## BM-SB-8339

## NOWY NUMER REFERENCYJNY TULEI METALOWO-GUMOWEJ W WAHACZU WZDŁUŻNYM TYLNEGO ZAWIESZENIA W SAMOCHODACH BMW W MODELACH E36, E46 I E83.

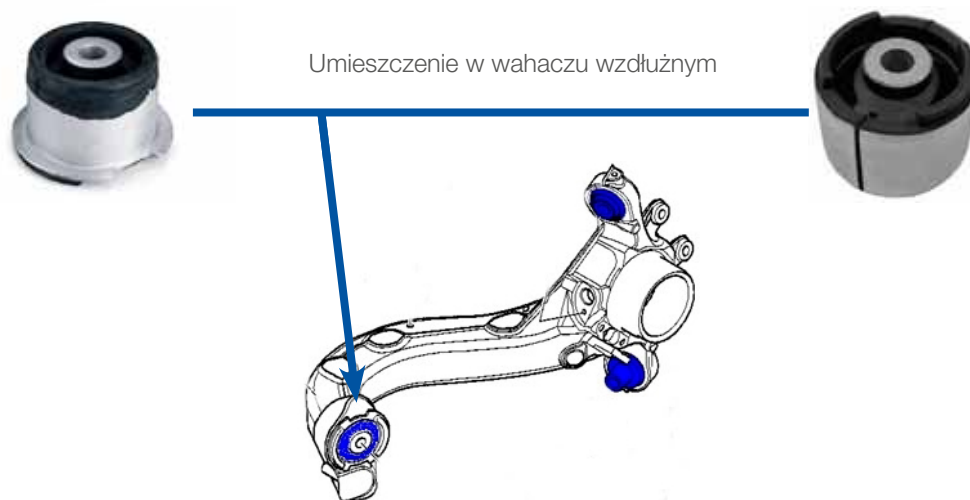
Do tej pory wymiana tej tulei (numer oryginalny BMW 33 32 6 770 786) była możliwa jedynie po odłączeniu wielu części zawieszenia tylnej osi, dla uzyskania koniecznego dostępu do wahacza wzdluznego. To oznaczało, że wymiana tulei zajmowała dużo czasu i była zajęciem kłopotliwym.

Konstrukcja tulei została zmieniona przez usunięcie kołnierza. Dzięki temu możliwy jest teraz montaż tulei przy użyciu specjalnego narzędzia bez demontażu wielu różnych części zawieszenia osi tylnej. Teraz cały proces wymiany jest szybszy i bezpieczniejszy.

**Stary numer MOOG:**  
**BM-SB-0054**

**Nowy numer MOOG:**  
**BM-SB-8339**

Obecna tuleja o numerze BM-SB-0054 może być stosowana bez żadnego technicznego problemu. Zmiana konstrukcji ma wpływ jedynie na proces wymiany części.
